嘉 磐 惠 文

申請日期	年 月 日	戶別	3 樓 L 戶
------	-------	----	---------

L戶 建築平面圖(套上層樑)

客戶工程變更單

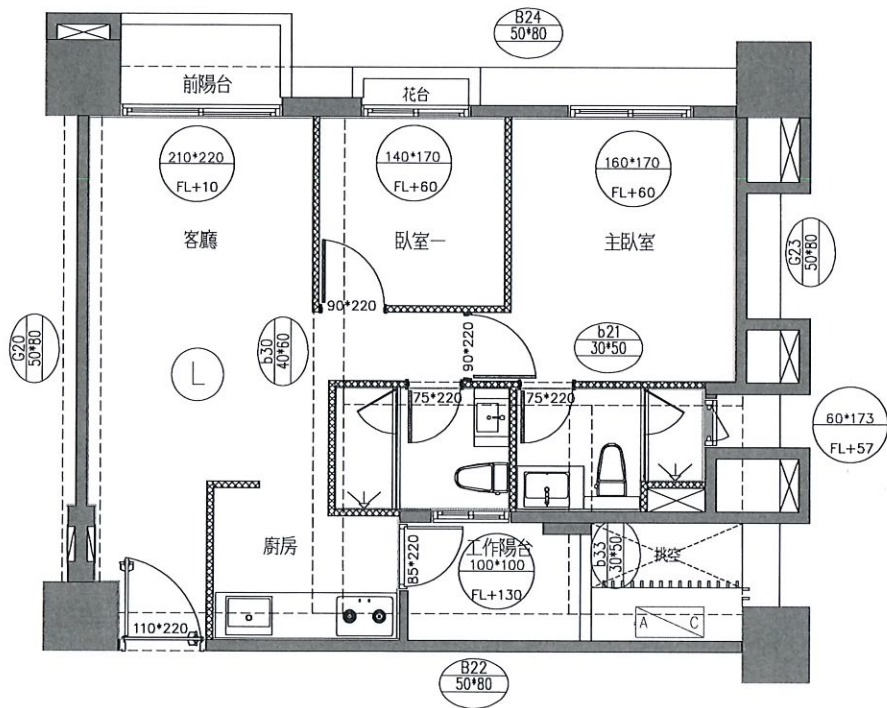
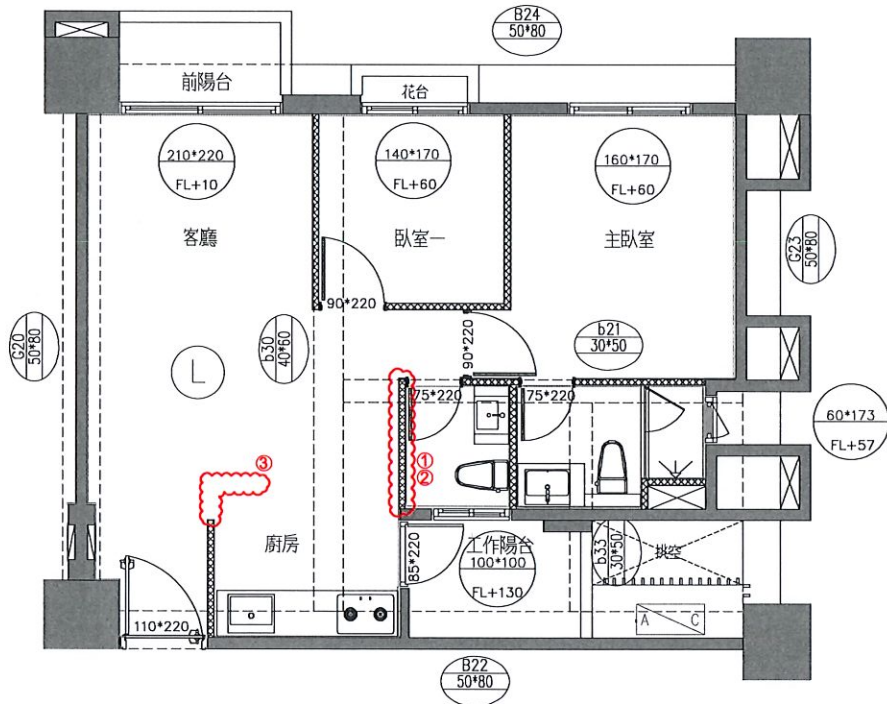
- 變更事項記錄：
- 1.客浴範圍調整：淋浴區輕隔間、油漆、地壁磁磚追減
a.淋浴龍頭追減x1
 - 2.客浴淋浴門及門檻追減
 - 3.玄關輕隔間、油漆範圍調整
 - 4.廚房水槽選色(灰)+下坎
 - 5.主浴管道間馬賽克磚變更為主浴側牆壁磚(30x60) 鍾宜君
 - 6.退轉角籃*1

L戶 地坪材質範圍示意平面圖

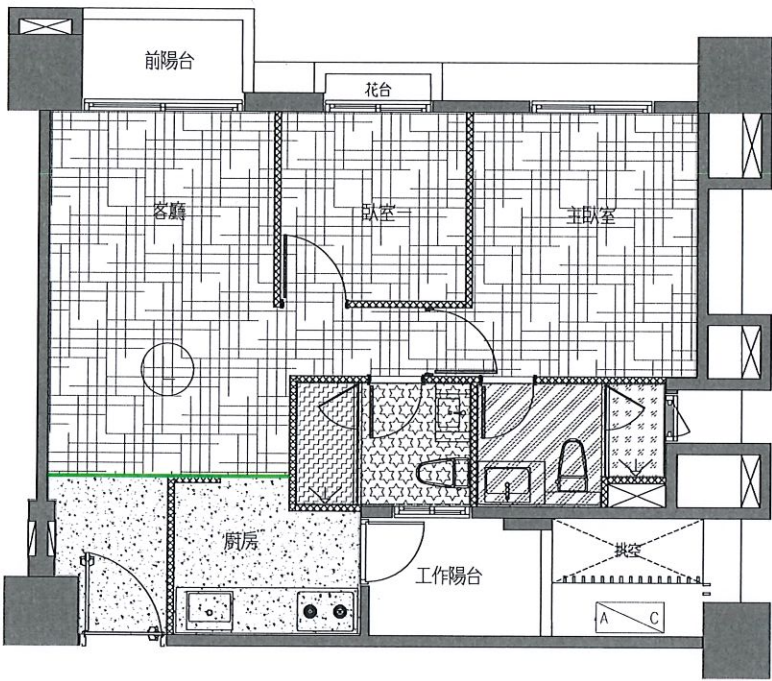
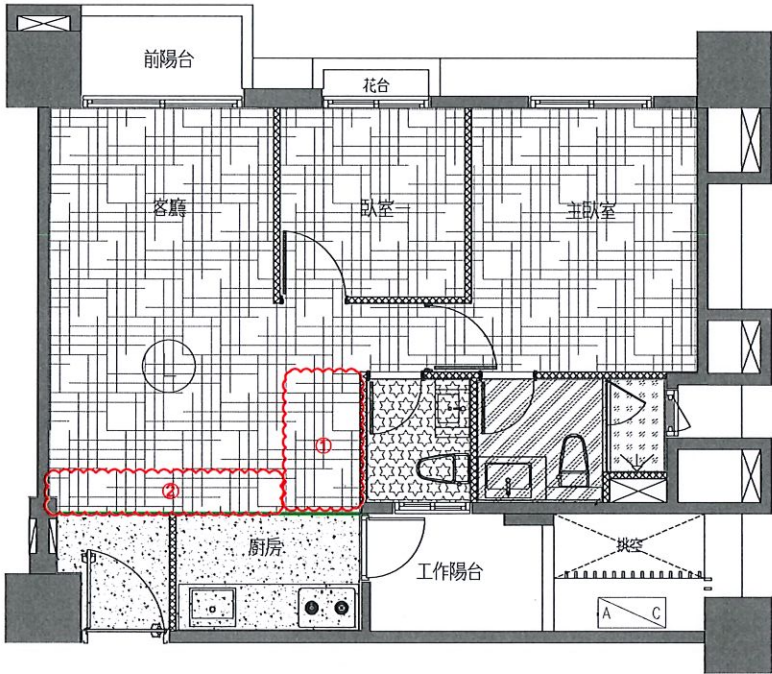
- 變更事項記錄：
- 1.客浴淋浴區追減，輕隔間、油漆、地壁磁磚範圍調整
a.追加樓上層防振打底
b.追加客廳木地板
 - 2.玄關及廚房地磚範圍調整
a.防振工程追減
b.追加客廳木地板

L戶 插座及弱電位置示意平面圖

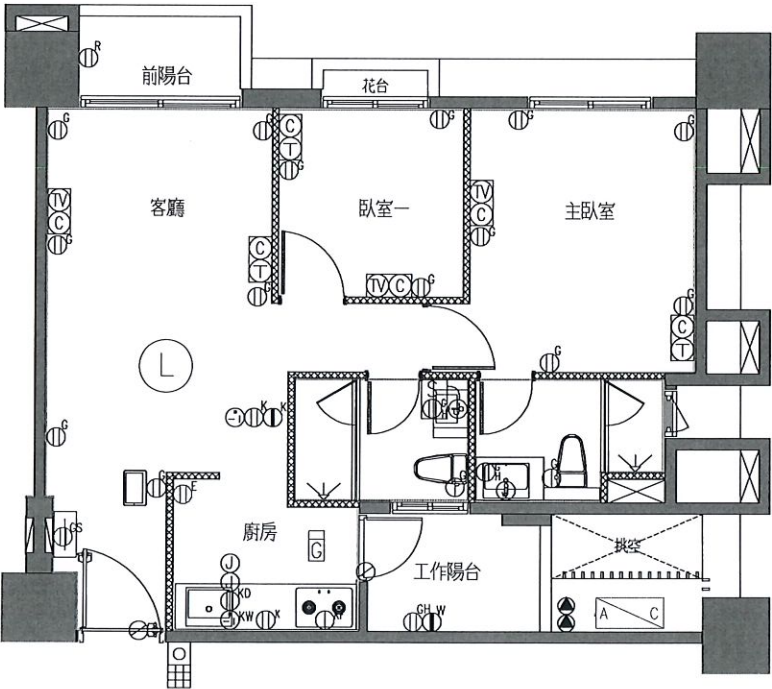
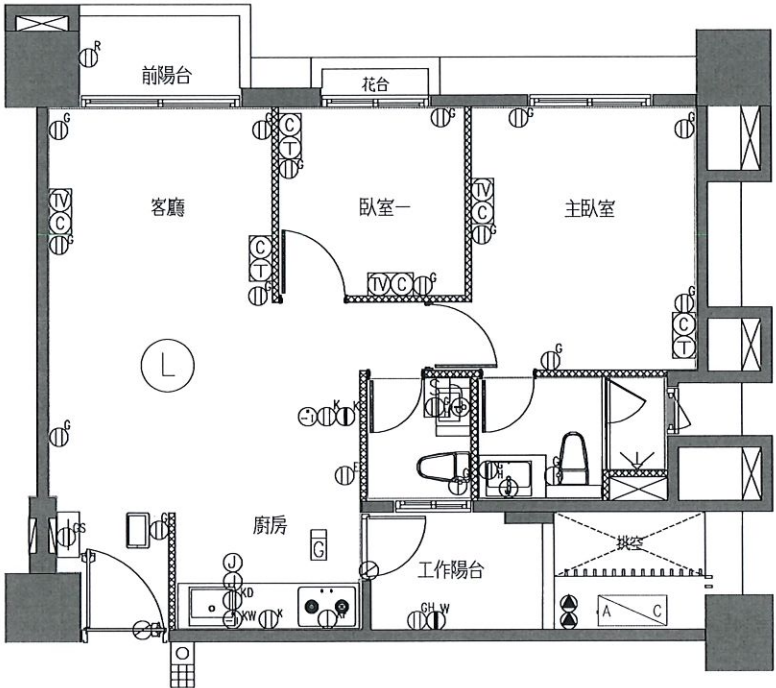
變更事項記錄：
※安裝位置變更，詳附圖所示

L戶 電燈開關及迴路示意圖(套上層樑)

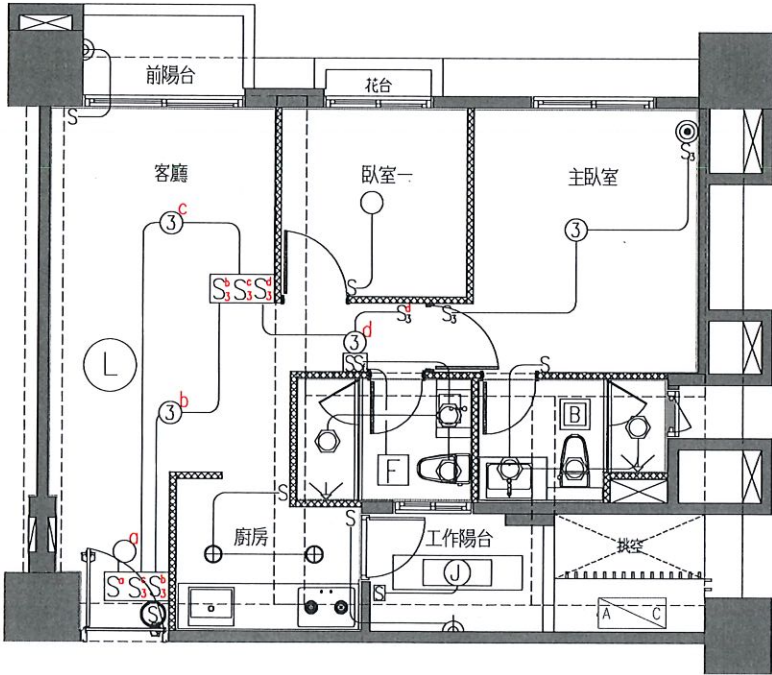
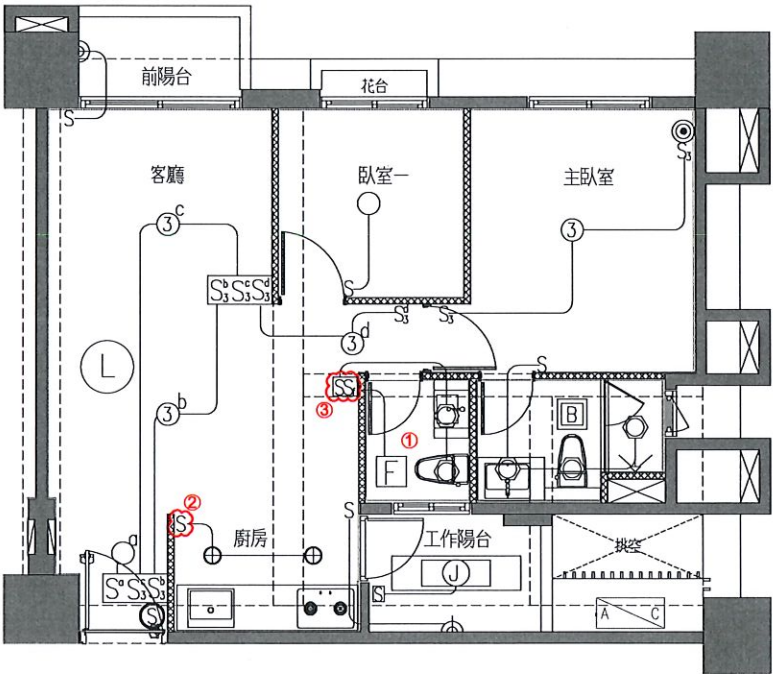
- 1.客浴淋浴區燈具追減x1
- 2.廚房開關移位
- 3.客浴開關移位

L戶 給水示意平面圖

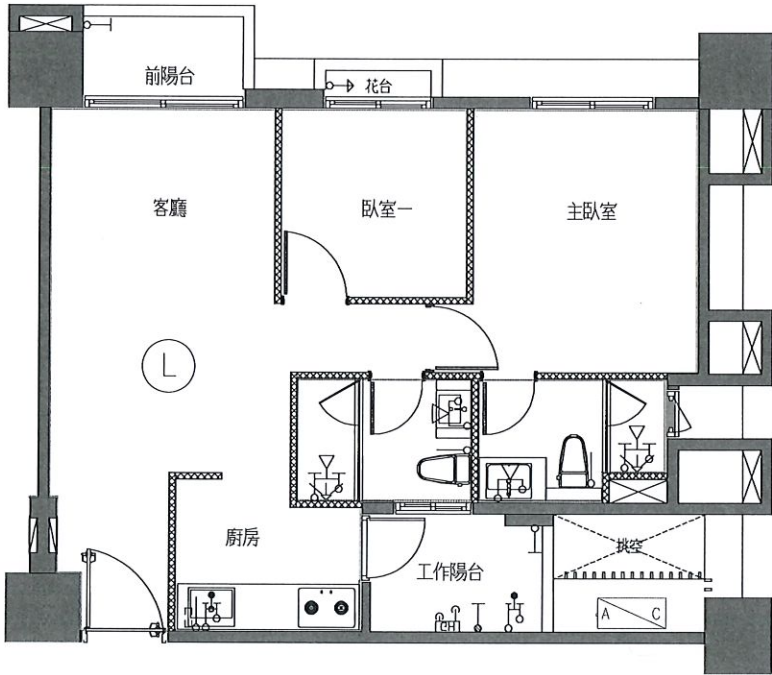
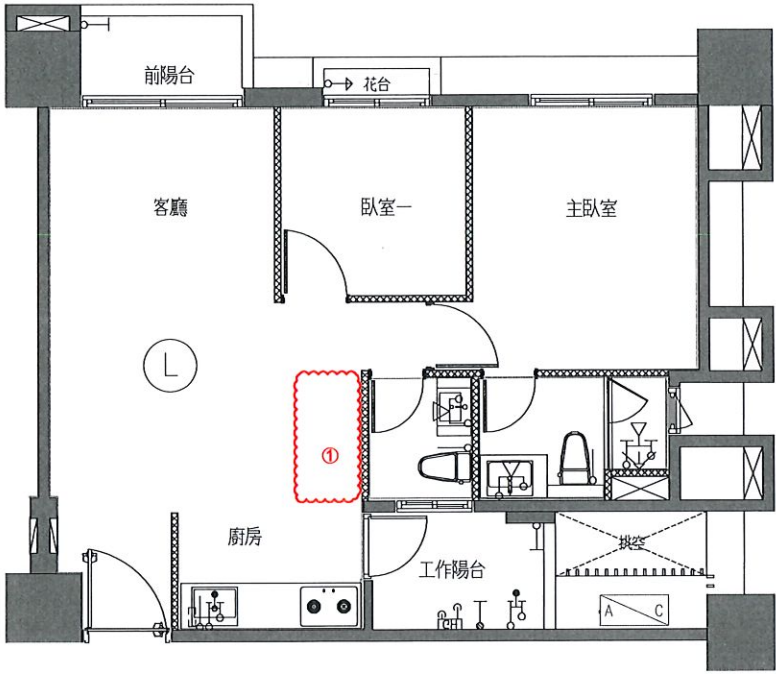
1.客浴淋浴區冷熱出水追減x1

L戶 排水示意平面圖(套下層樑)

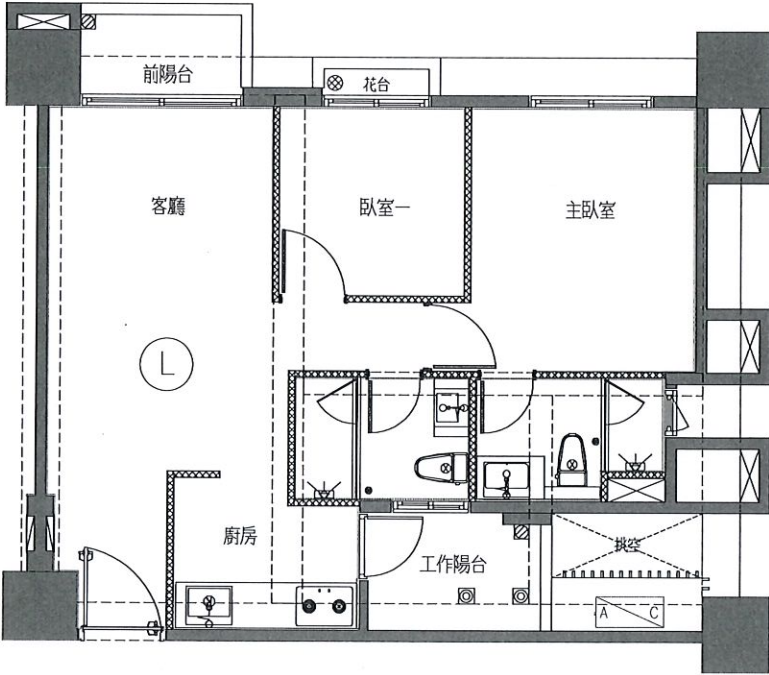
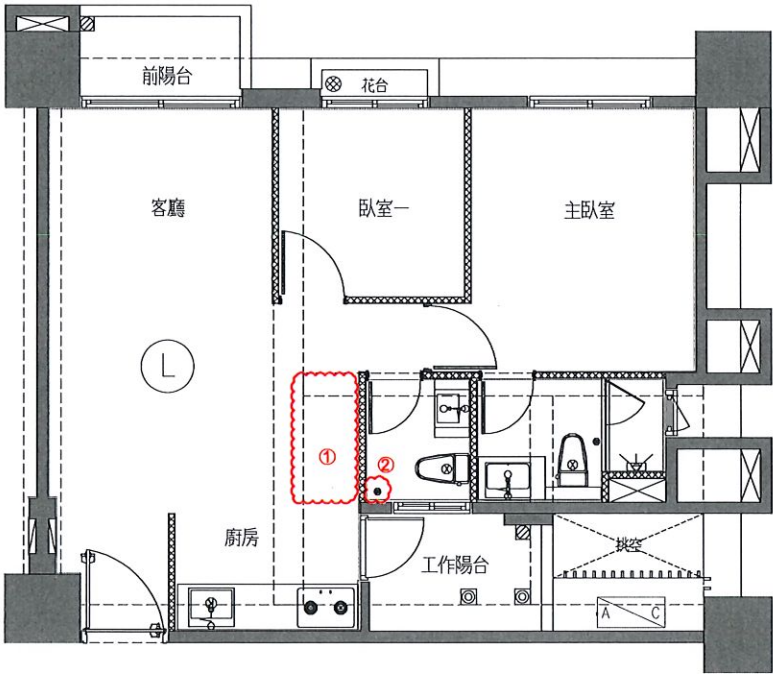
- 1.客浴淋浴區排水追減x1
- 2.總存水彎移位
